Gemeinde Altenbeken

Verwaltungsvorlage

BA/038/10

Betreff: Planungen der Gemeinde Altenbeken i.S. "Windenergie"

5.3. Antrag der Buker Windkraft GmbH & Co. KG, Teichweg 6, 33100 Paderborn, auf Errichtung und Betrieb einer Windkraftanlage Typ ENERCON E-82 mit 2.000 kW Leistung und einer Nabenhöhe von 138,38 m (Baugrundstück: Gemarkung Buke, Flur 8, Flurstück 45)

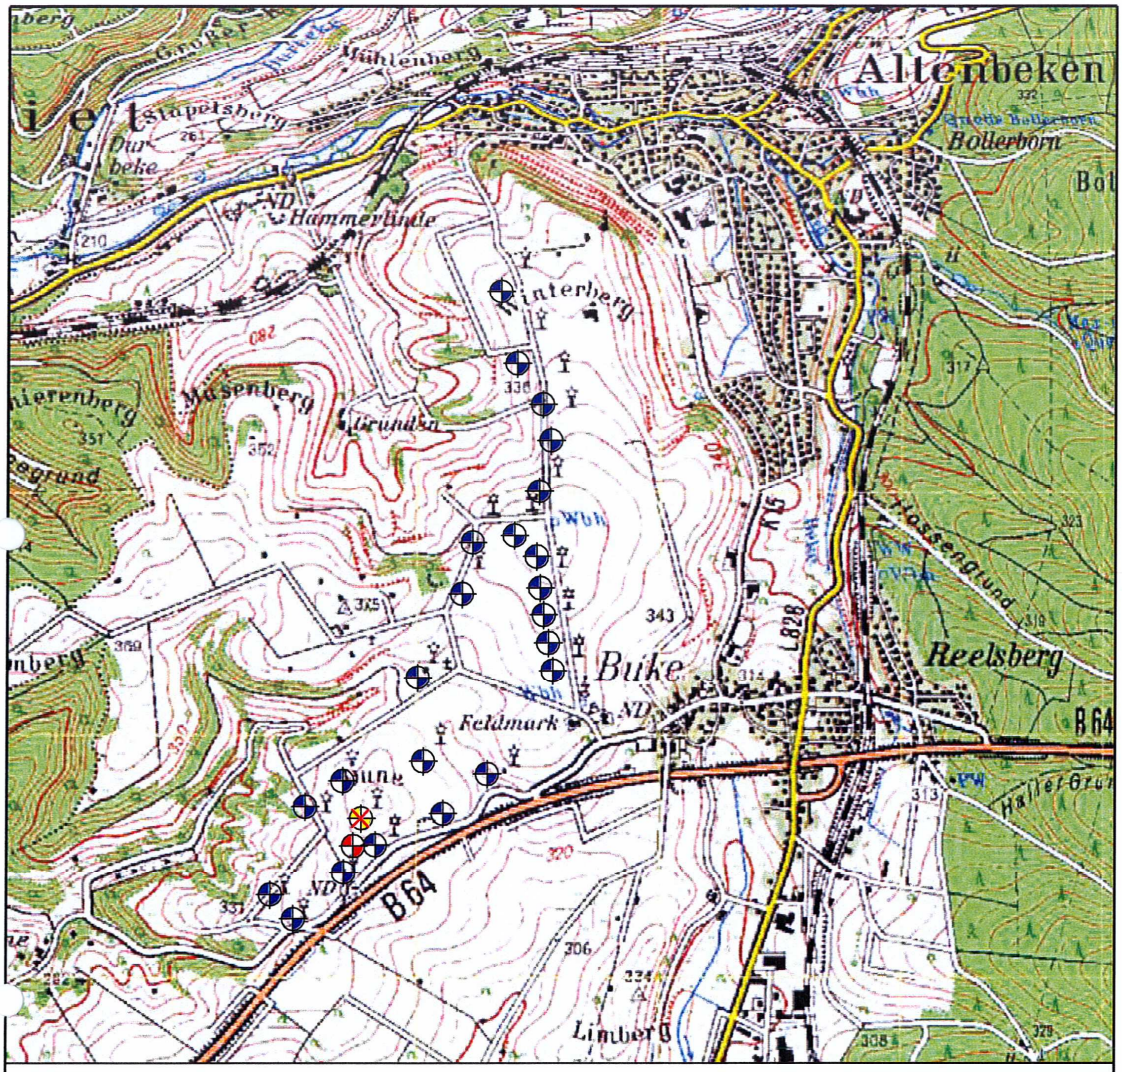
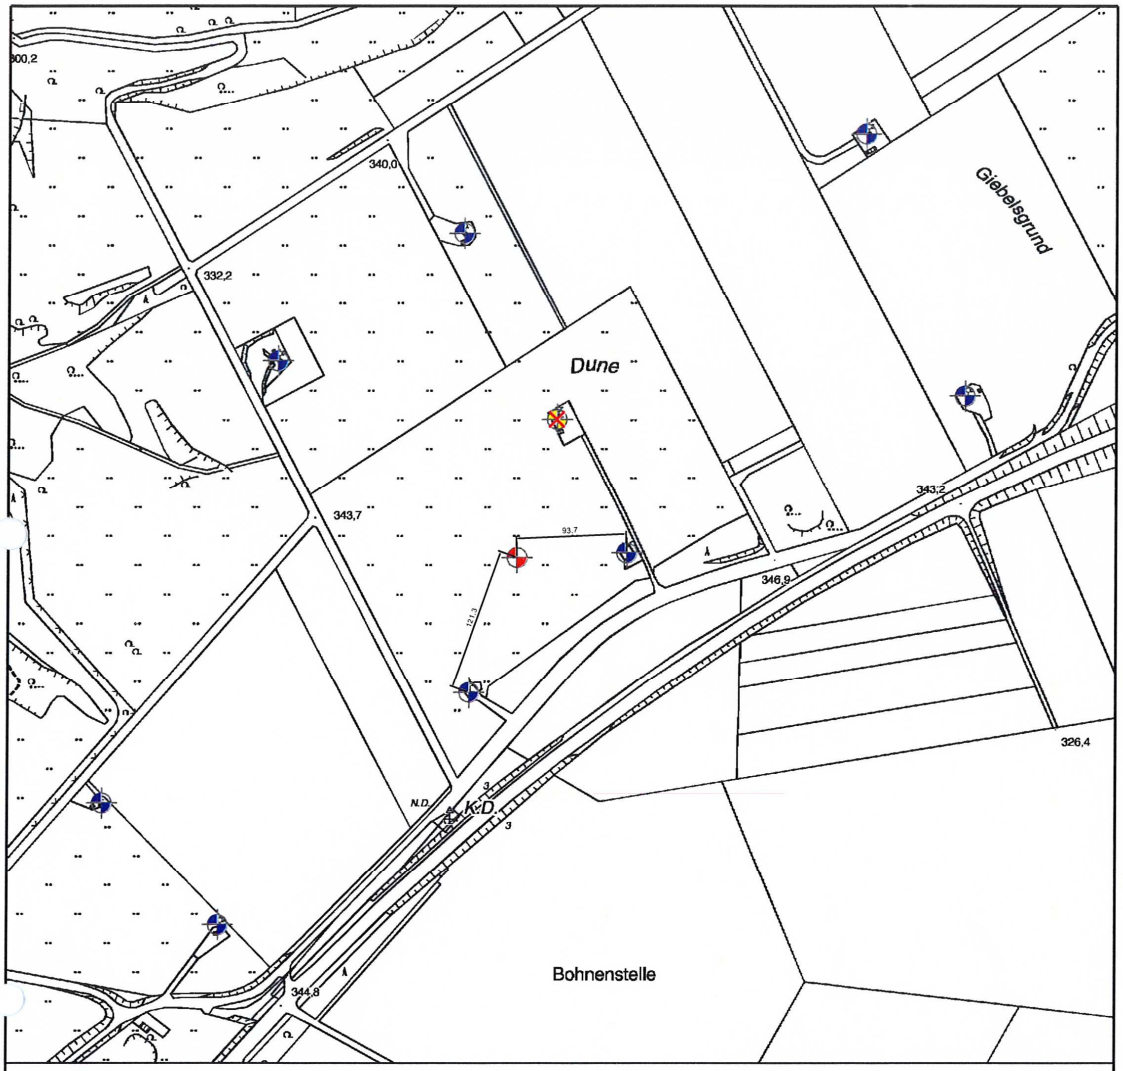
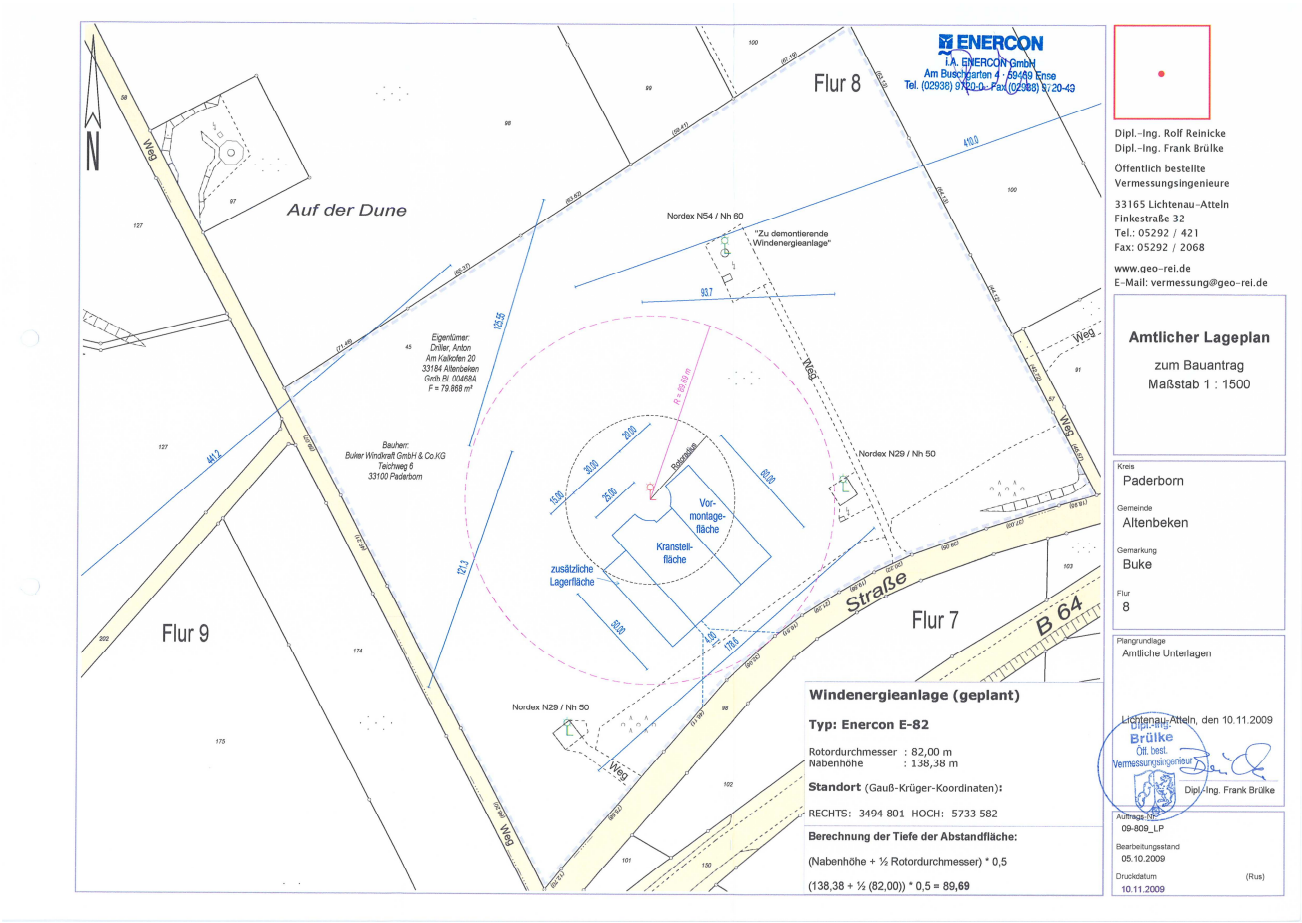
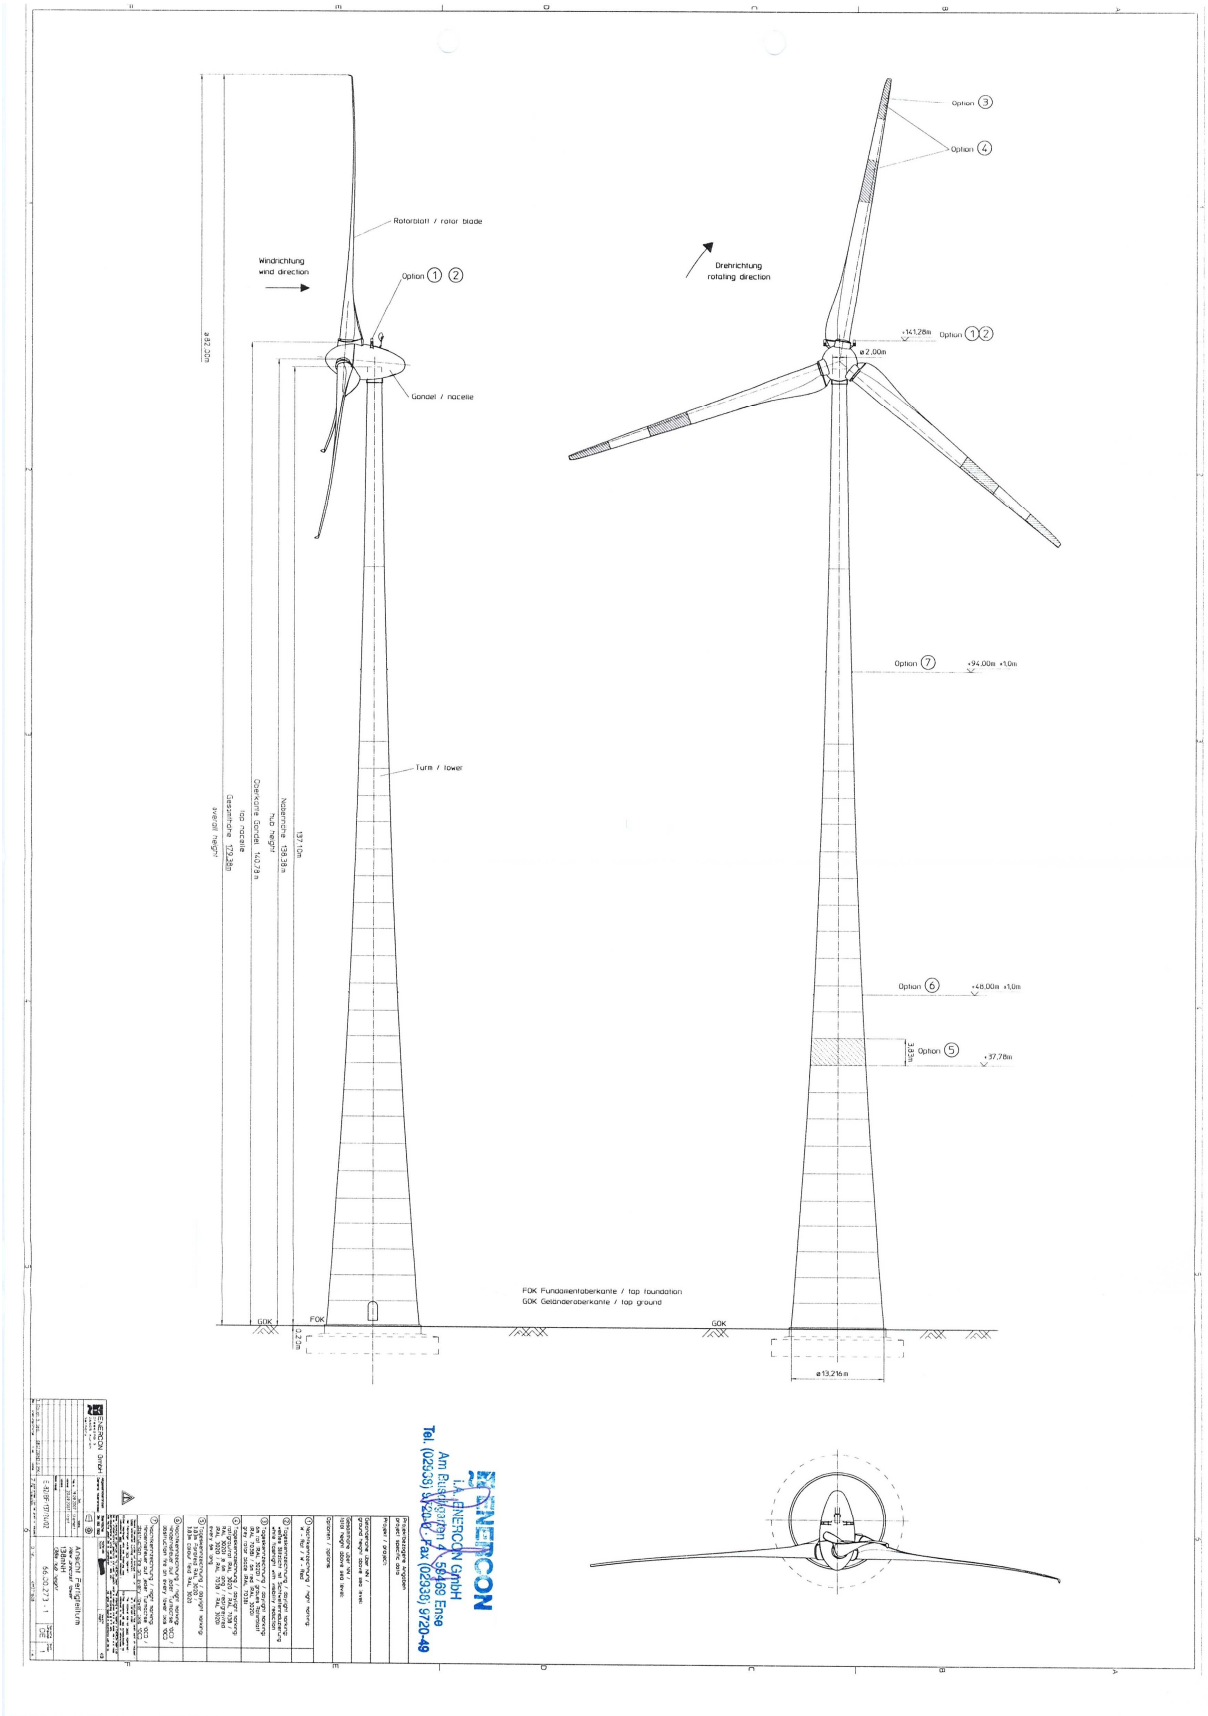
Auch wenn – wie bereits ausgeführt – noch kein Lärmgutachten erstellt wurde, so muss aus Sicht der Verwaltung bei den bereits vorliegenden konkreten Bauanträgen (siehe insbesondere Bauantrag unter 5.3) darauf geachtet werden, dass nach einem durchgeführten Repowering keine Altanlagen parallel weiterbetrieben werden, durch deren Lärmemissionen Repowering-Maßnahmen an anderer Stelle evtl. erschwert bzw. unmöglich gemacht werden.

Die geplante Anlage wird eine Gesamthöhe von 179,38 m haben. Mit dem Neubau und Betrieb der beantragten WEA soll eine Anlagen repowered (demontiert) werden. Die zu demontierende Anlage ist eine WEA des Typs Nordex N 54 mit einer Nennleistung von 1.000 kW, einer Nabenhöhe von 60 m und einem Rotordurchmesser von 54 m (Gesamthöhe 87 m).

Nach den damaligen Planungsansätzen der Planungsgemeinschaft sollte nicht nur – wie jetzt beantragt – die eine o.a. WEA im Rahmen des beantragten Repowering demontiert werden, sondern auch die beiden südlich gelegenen WEA des Typs Nordex N 29 mit einer Nennleistung von je 250 kW, einer Nabenhöhe von jeweils 50 m und einem Rotordurchmesser von je 29,70 m (Gesamthöhe je 64,85 m).

Die Verwaltung wird beauftragt die Zurückstellung des Baugesuchs gem. § 15 Abs. 3 Baugesetzbuch bei der Baugenehmigungsbehörde zu beantragen, da zu befürchten ist, dass die Durchführung der Planung durch das Vorhaben wesentlich erschwert werden würde.

Sofern der Antrag dahingehend abgeändert wird, dass die beiden südlich gelegenen WEA des Typs Nordex N 29 mit einer Nennleistung von je 250 kW im Rahmen des beantragten Repowering ebenfalls demontiert werden sollen, wird die Verwaltung beauftragt das Einvernehmen für die beantragte WEA mit einer Gesamthöhe von 179,38 m zu erteilen.
